## Stellungnahme des ADFC

*Gemeinsame Anmerkungen des ADFC Düsseldorf und des ADFC Rhein-Kreis Neuss zum Radschnellweg Neuss-Düsseldorf-Langenfeld*

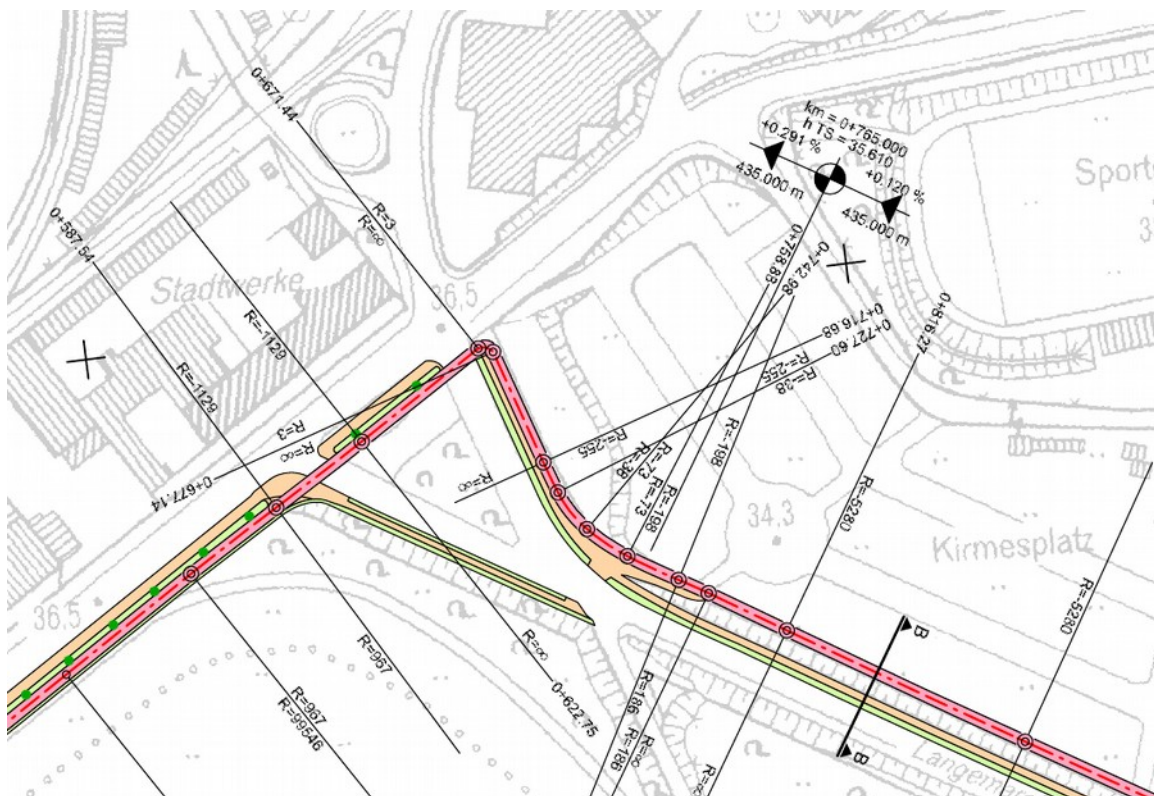
Wir müssen leider feststellen, dass diese bekannten Grundsätze für den Entwurf von Radverkehrsanlagen an vielen Stellen nicht berücksichtigt wurden. Ein Beispiel ist die Abfahrt von der Josef-Kardinal-Frings-Brücke auf Düsseldorfer Seite, die mit zwei

engen aufeinander folgenden 90-Grad-Bögen praktisch zum vollständigen Abbremsen zwingt.

### Variante Unterführung: Sozialkontrolle

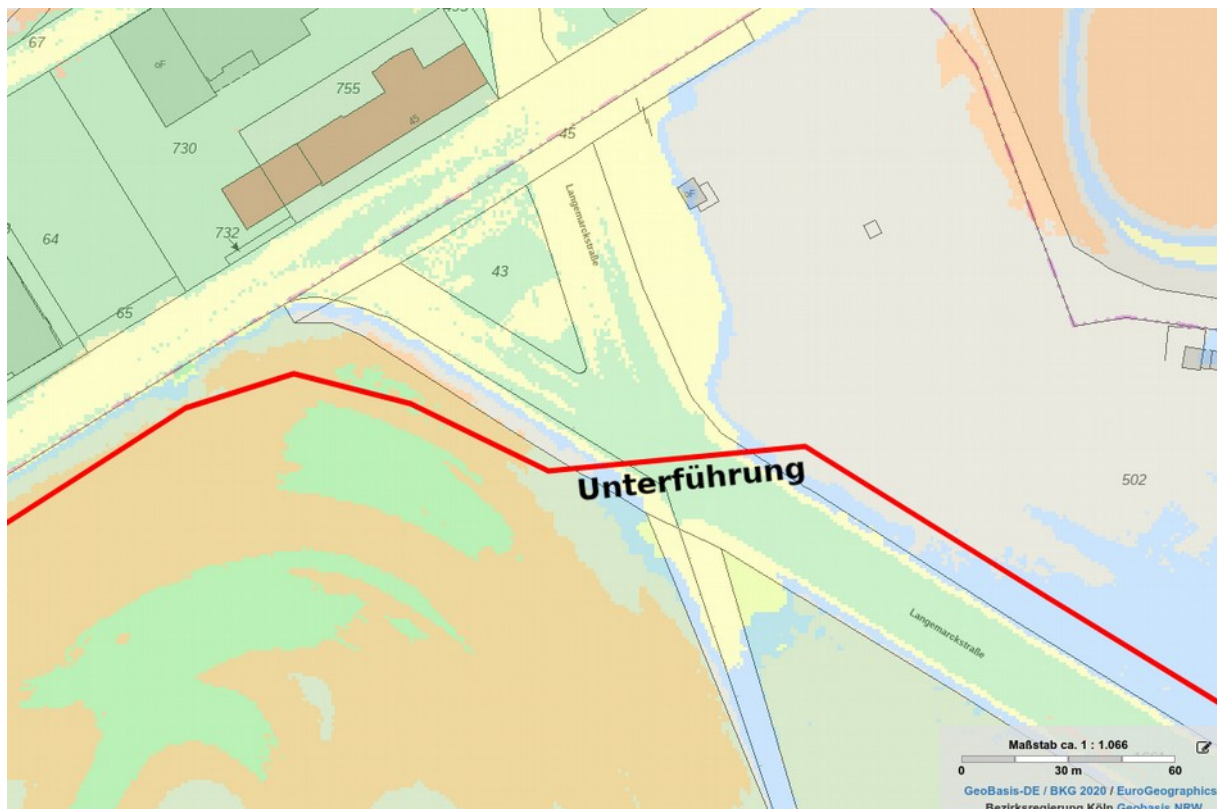
Hier sieht die Hauptvariante aus der MBS eine Führung auf der nördlichen Seite vor, wie in der nachstehenden Abbildung gezeigt. Diese beinhaltet zwei mit LSA zu sichernde Fahrbahnquerungen kurz hintereinander, gefolgt von einer engen Rechtskurve mit mehr als 90 Grad. Beides widerspricht den Anforderungen an einen RSW.

Zudem werden in der UVU starke Bedenken hinsichtlich der Verkehrssicherheit vorgebracht. Diese könnten nur mit strikt konfliktfreier Signalisierung an beiden Querungsstellen ausgeräumt werden. Das hätte an diesem stark belasteten Knoten jedoch deutlich längeren Wartezeiten für alle Verkehrsteilnehmer, einschließlich der Nutzer des RSW, zur Folge. Deshalb lehnen wir diese Verkehrsführung ab. Einen Kreisverkehr lehnen wir aus Sicherheitsgründen ebenfalls ab, denn es gibt hier eine hohe Belastung mit Schwerlastverkehr. Wir weisen darauf hin, dass die Zahl von Unfällen zwischen LKW und Radfahrenden mit tödlichem Ausgang in Neuss leider signifikant zugenommen hat.

Wir folgen dem Sicherheitsargument der UVU und empfehlen, eine planfreie Querung der Langemarckstraße als Unterführung sorgfältig zu prüfen. Sie sollte ausreichen breit, angenehm beleuchtet und mit sanften Bögen an Ein- und Ausfahrt so geführt werden, dass ein positives Sicherheitsgefühl entsteht. Die Topografie legt eine Unterführung nahe, denn das Gelände beidseits der Langemarckstraße liegt 3 bis 4 Meter unterhalb des Fahrbahnniveaus.

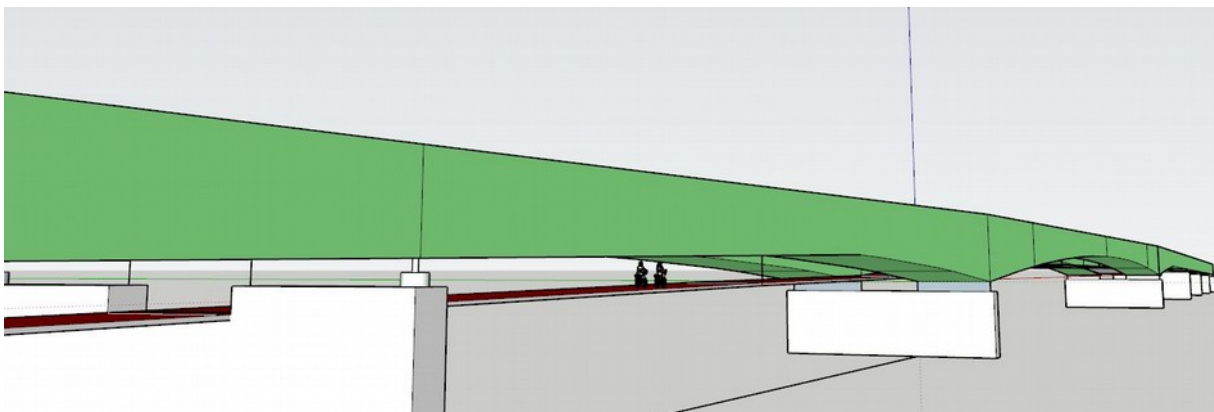
Die Einhaltung der Durchfahrtshöhe für die Schifffahrt ist durch eine Anhebung der Trasse im Bereich der Fahrinne möglich. Die Langsschnitt-Skizze illustriert dies.

Die RSW-Trasse ist in Skizze als rote Linie zu sehen. Da sie etwas höher als der Deich verläuft, befindet sie sich oberhalb der HW-Marke. Der graue Bereich in der Mitte unter der Brücke ist der für die Schifffahrt freizuhalten. Dazu muss die Trasse in der Mitte ansteigen. Die nachstehende Ansicht visualisiert das Prinzip dreidimensional.

### 3.3.1 Südring

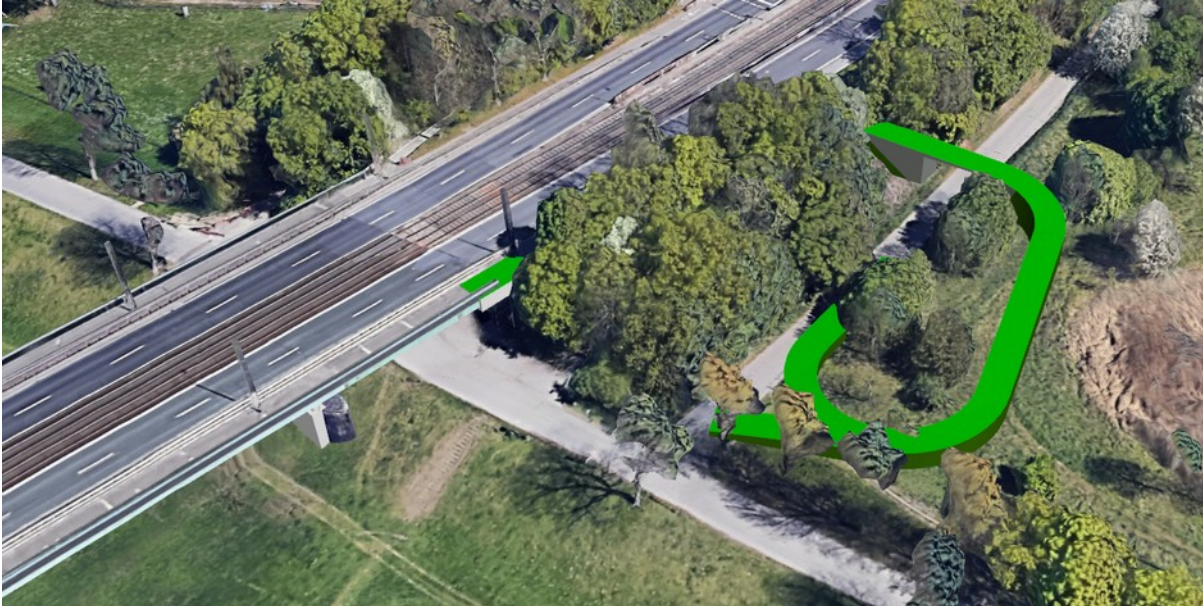
Die Führung entlang des Südrings (in der Übersicht 4,5 km) hat nur scheinbar den Vorteil, den RSW näher an die Innenstadt zu rücken. Dieser Vorteil verkehrt sich ins Gegenteil, wenn man bedenkt, dass ampelgesicherte, teils komplizierte Kreuzungen (Völklinger Straße / Südfriedhof, Volmerswerther Straße, Fleher Straße, Aachener Straße) zu bewältigen sind. Diese Führung verstößt gegen die Forderung im Leitfaden, dem RSW in Knotenpunkten „möglichst“ Vorrang zu gewähren – das ist auf dieser Route gar nicht realisierbar!

Viele Ampeln in kurzer Folge führen für den Radverkehr zu einer „Roten Welle“, da die Ampeln ja an das Tempo des Autoverkehrs angepasst sind.

Zudem bedeuten solche Kreuzungen für den Radverkehr immer

- Umwegführungen im Seitenraum mit engen, oft weit in die Nebenstraße hineingezogene Verschwenkungen
- schlechte, gegenläufige Ampelschaltungen
- zu kleine Aufstellflächen, speziell bei Mittelinseln und Über-Eck-Verbindungen

*blau: ADFC-Vorschlag, rot Anschlüsse an die Uni*

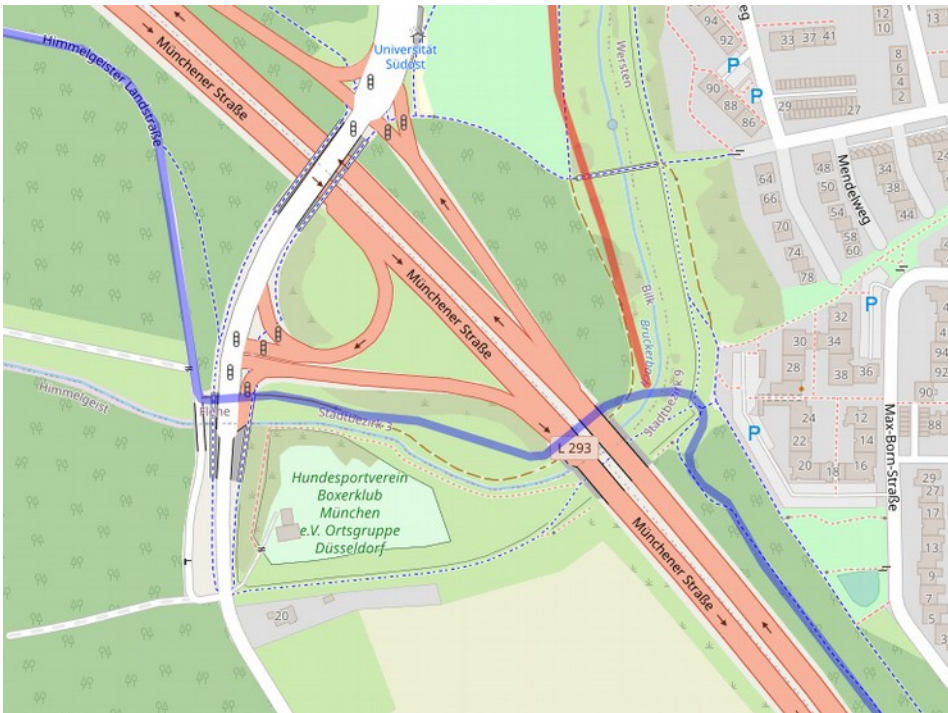
Die Universitätsstraße ist vom Fleher Wasserwerkswäldchen nur über eine enge **Unterführung unter der Münchener Straße** zugänglich. Wir sehen hier erhebliche **Sicherheitsprobleme** und schlagen deshalb einen „Bypass“ entlang der Westseite der Münchener Straße auf der alten Himmelgeister Landstraße vor. Die Anbindung Richtung Bilk, Universität Nord und Süd sowie Himmelgeist, Wersten und Itter bleibt erhalten.

Der ADFC-Vorschlag (blau) folgt von Süden kommend dem vorhandenen Weg, bleibt auf dessen Niveau und rückt *nicht* an die Münchener Str. heran. Über eine eigene Brücke über den Brückerbach wird nach einem Bogen nach Westen die Münchener Straße unterquert. Auf dem anschließenden vorhandenen Weg wird die Himmelgeister Landstraße unterquert. Der alten Himmelgeister Landstraße folgend geht es Richtung Norden am Wasserwerk vorbei parallel zur Münchener Straße, bis man auf die bekannte und geplante Route vom Fleher Deich zur Uni an der Unterführung der Münchener Straße stößt.

links Vorschlag der Verwaltung, rechts ADFC-Alternative

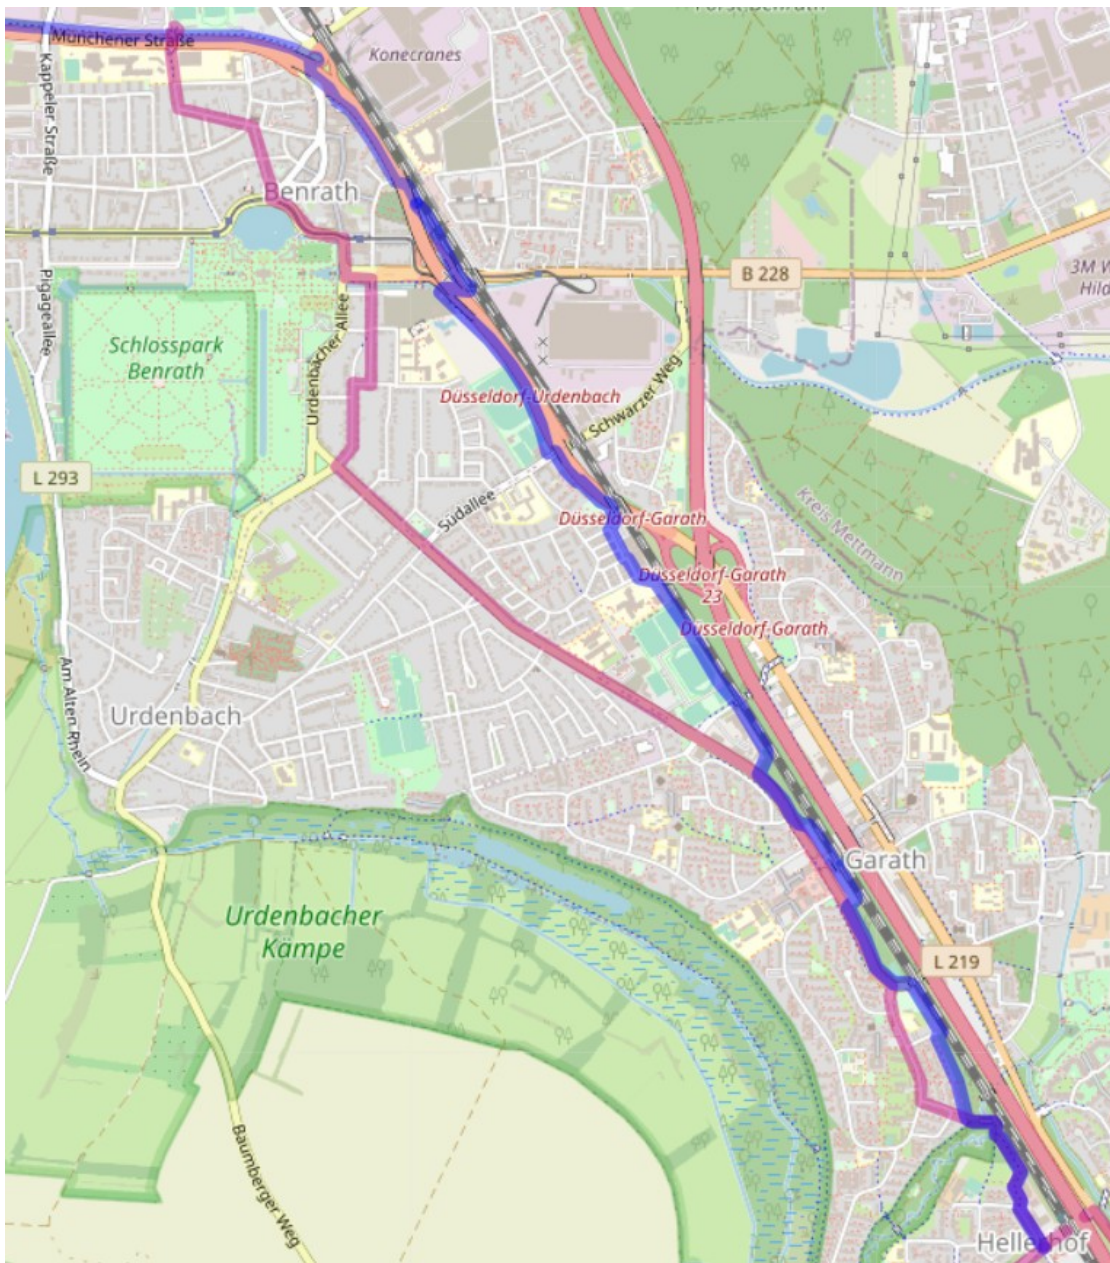
Für diesen Kreuzungsbereich wurde in der FG Radverkehr eine teilweise planfreie Lösung vorgestellt. Um vom Bahnhof Benrath kommend die erforderlichen Breiten zu erreichen, wird dabei die Lärmschutzwand versetzt.

Diese Überlegungen haben wir aufgegriffen und weiter gedacht. Durch Rückbau der Beschleunigungsspur Richtung Süden wird genügend Platz, um mit einer Unterführung (Pfeil) den RSW auch hier planfrei zu führen. Da unter der Brücke bereits ca. 2m Höhe gewonnen werden können, ist nur noch ein verkleinerter Kreislauf in die vorh. Rampe zu bauen, um dann parallel zur vorh. Brücke die Kreuzung zu überqueren und an die RSW-Trasse anzuschließen.

### 3.6.1 Kritik an der geplanten Führung vom Bahnhof Benrath bis Südallee

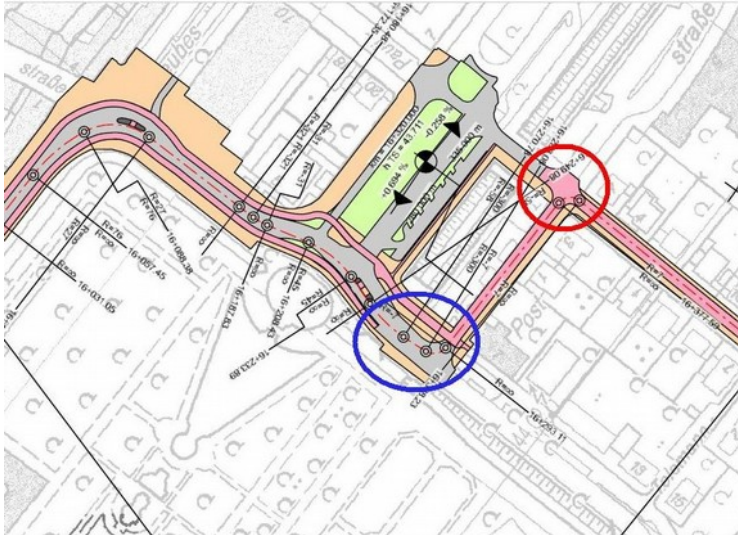
In diesem Kartenausschnitt ist die verwinkelte Trassierung durch den Ortsteil Benrath gut zu erkennen. Hier sind auch mehrere signalisierte Querungen, so dass weder die Entwurfskriterien, noch die Entwurfsgeschwindigkeit eingehalten werden.

Ganz besonders offensichtlich wird das in der geplanten Führung des RSW von der Koblenzer Straße bis zur Hildener Straße.

Schnelle Radfahrende würden immer die deutlich schnellere und direkte Route über die Urdenbacher Allee wählen, im Bild rot eingezeichnet. Dort befinden sich jedoch wie im auch weiteren Verlauf der Koblenzer Straße zu schmale Bordsteinradwege. Geplant sind stattdessen auf diesen 650 m insgesamt (mit der Einmündung der Haydnstr. in die Koblenzer Str.) fünf rechtwinklige Bögen!

Wechsel Urdenbacher Allee/Humperdinckstr.  
blau = unklare Führung und rechtwinklige “Bögen”, rot = zu enger Bogen

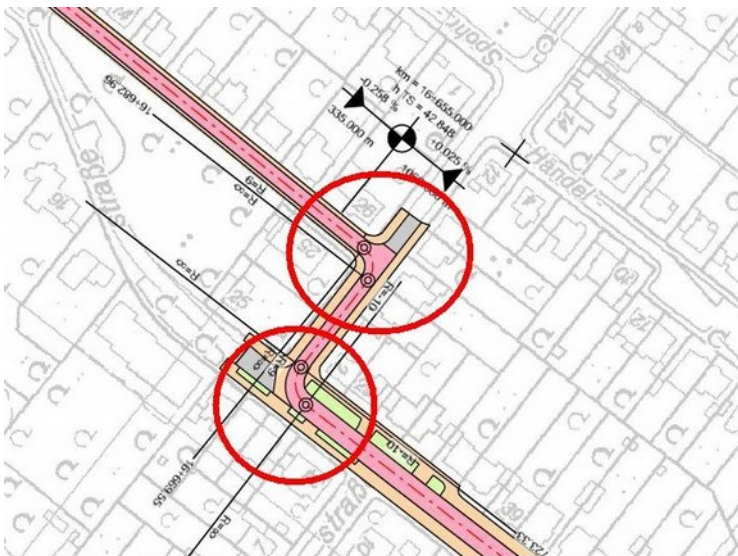
Wechsel Humperdinckstr./Haydnstr. mit sehr engen Doppelkurven

#### 4.1.2 Universitätskreisel Northwest (Lageplan 3)

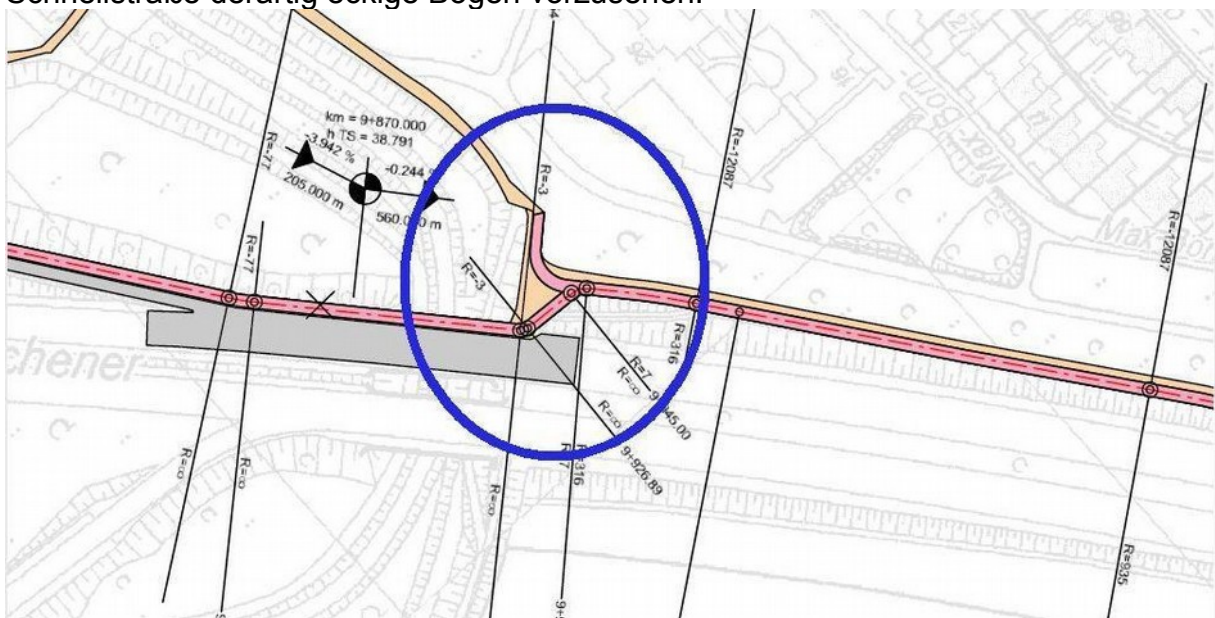
Am nordwestlichen Universitätskreisel gibt es ohne nachvollziehbaren Grund erst 76m Radius, dann ein ganz kurzes Stück Gerade und dann 15m Radius? Hier sind Übergangsbögen notwendig.

Unser Vorschlag: Den 76m Radius von Westen kommend etwas aufweiten und näher an die Fahrbahn rücken, dann geht es mit etwa 25 m Radius unter Einbeziehung eines Teils des Grünstreifens südlich des Kreisverkehrs auch mit 30 km/h. Und dann ist auch Platz für eine Zwischengerade zwischen Rechts- und Linkskurve (orange Skizze der Linienführung):

### 4.1.3 Versatz südöstlich Universität (Lageplan 4)

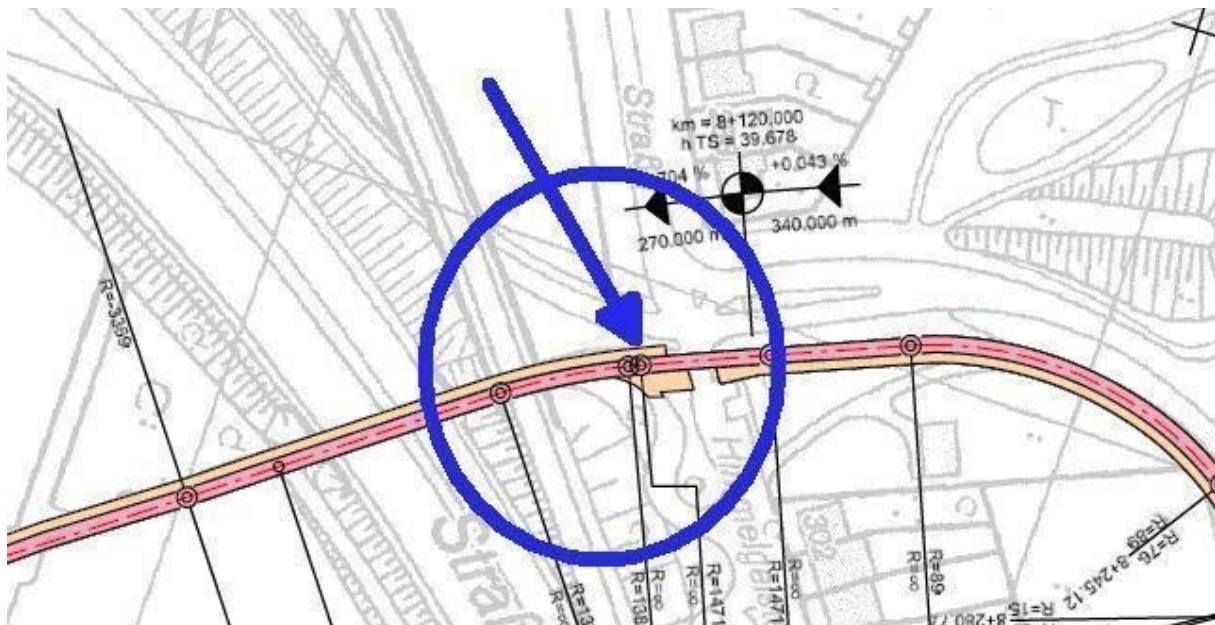
Südöstlich an der Querung des Brückerbachs wird der RSW mit zwei engsten Bögen mit Radius 3 m bzw. 7 m ohne Übergangsbogen verschwenkt. Es ist nicht einsichtig, warum diesen Versatz nicht mit Bögen mit Radien größer als 20 m bauen kann, so dass es dann nicht zu überflüssigen Geschwindigkeitseinbrüchen kommt - es geht immerhin um einen Radschnellweg. Niemand käme auf die Idee, auf einer Schnellstraße derartig eckige Bögen vorzusehen!

## 4.2.2 Fußwege auf dem Fleher Deich(Lageplan 3)

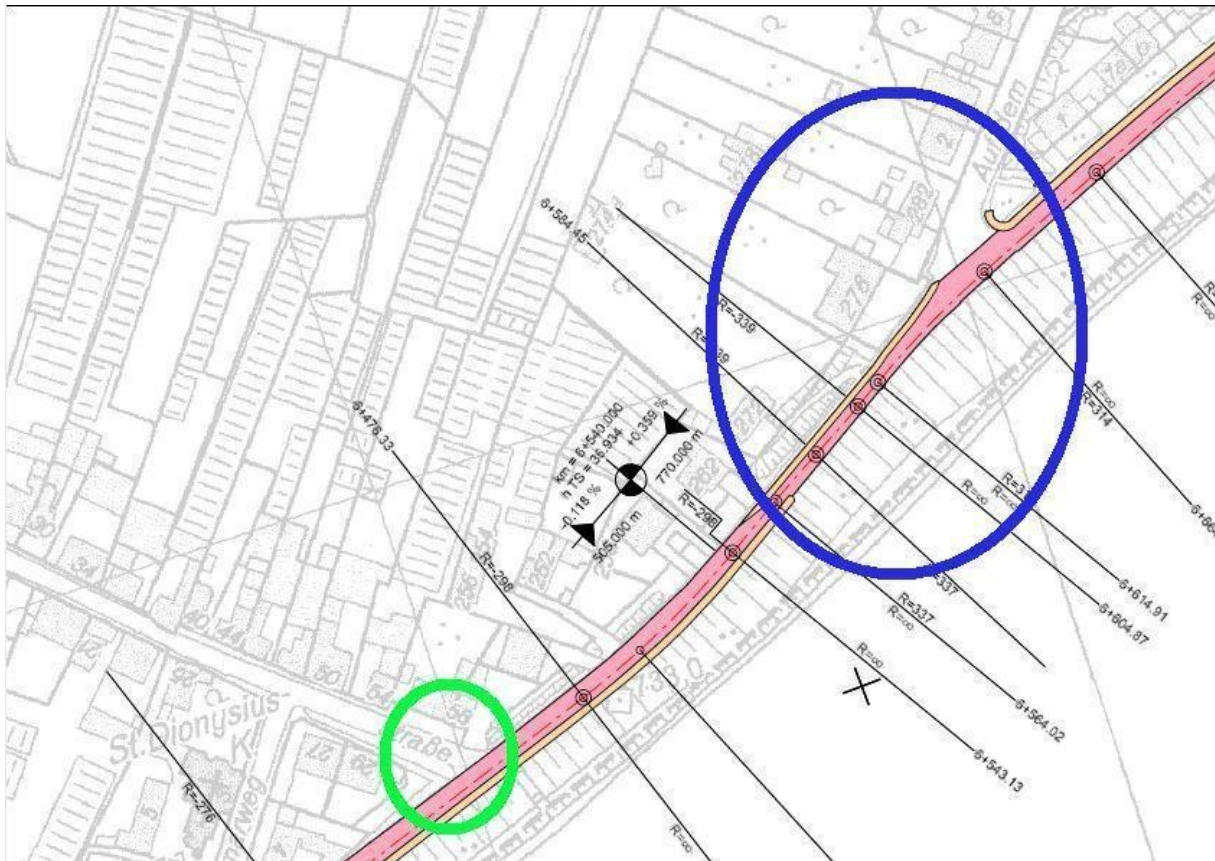
Es gibt keinen einleuchtenden Grund, den Fußweg ein Stück lang auf der Nordseite zu führen. Es sind zweimal Seitenwechsel (blauer Kreis) nötig, die durch einen Seitentausch im genannten Bereich vermieden werden. Dass Fußgänger in Seitenstraßen abbiegen könnten, gilt auch für die Stellen, wo der Fußweg auf der Rheinseite liegt, siehe grünen Kreis an der Einmündung der Abteihofstraße.
